Novostavba domu s pečovatelskou službou v Milevsku

Autor diplomové práce:

Bc. Lukáš Koutník

České Budějovice, červen 2021

Obrázek č. 2: Situace
Zdroj: Vlastní

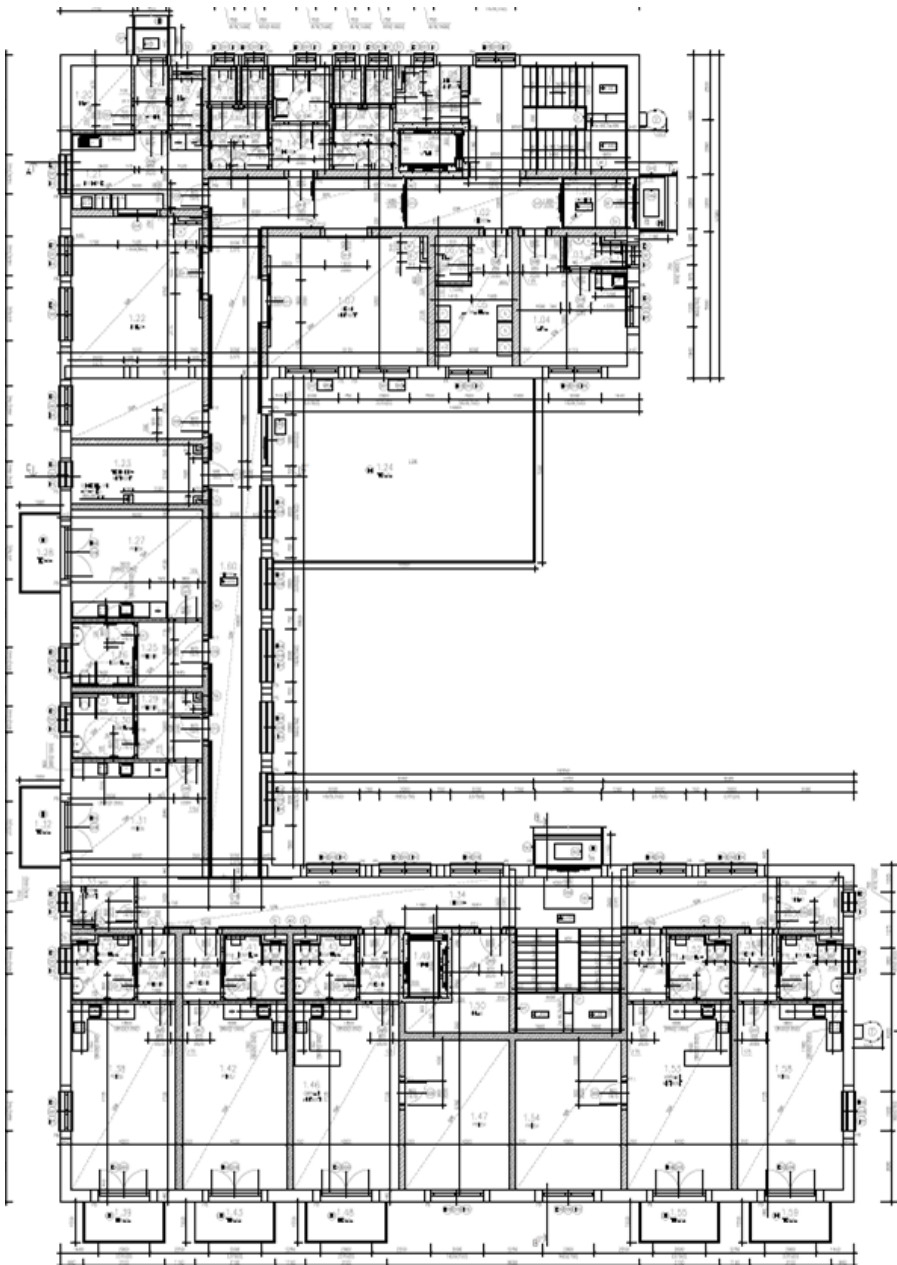
V situaci je značena retenční nádrž na dešťovou vodu, ale využití dešťové vody zachycené v retenční nádrži popsáno není, co tedy bude následovat po úplném zaplnění retenční nádrže, nebude její návrh zcela zbytečný?

- voda bude využita pro zavlažování zeleně v okolí budovy

Obrázek č. 3: Půdorys 1.NP
Zdroj: Vlastní

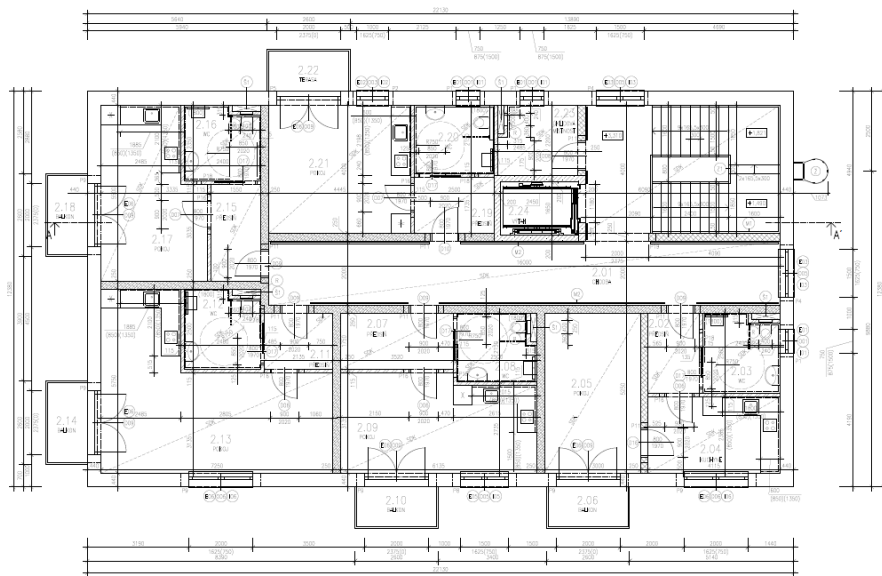
Ve výkresu 1.NP je navržena jídelna a kuchyň, je dobře navržen provoz gastro? Mytí nádobí, odpadky, kde se tvoří jídlo?

- kuchyň je navržena jako ohřívárna jídla, které se připravuje ve vedlejší budově

Obrázek č. 4:
Půdorys 2.NP
Zdroj: Vlastní

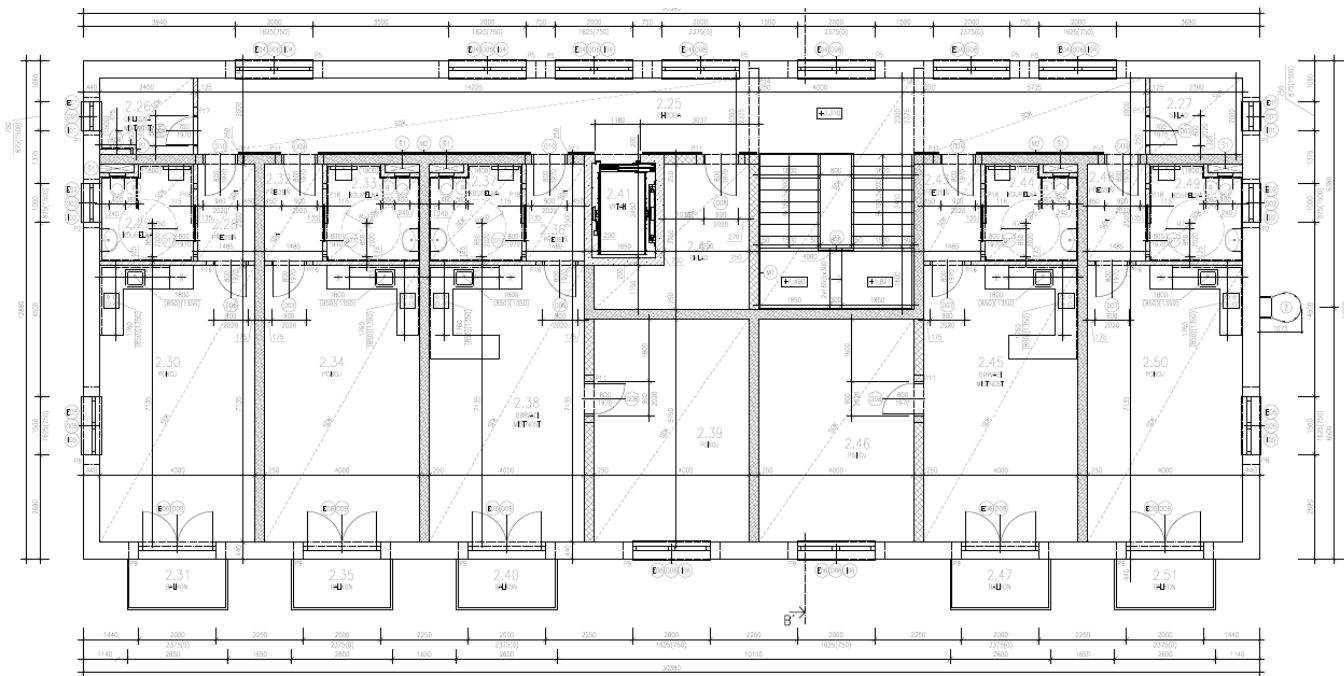
Bude v pokojích 1.NP a 2.NP půdorys používán navržený vaříč, pokud ano neměla by být navržena digestoř?

- odvod par zajistí rekuperace vzduchu
- může být přidána recirkulační digestoř bez odtahu
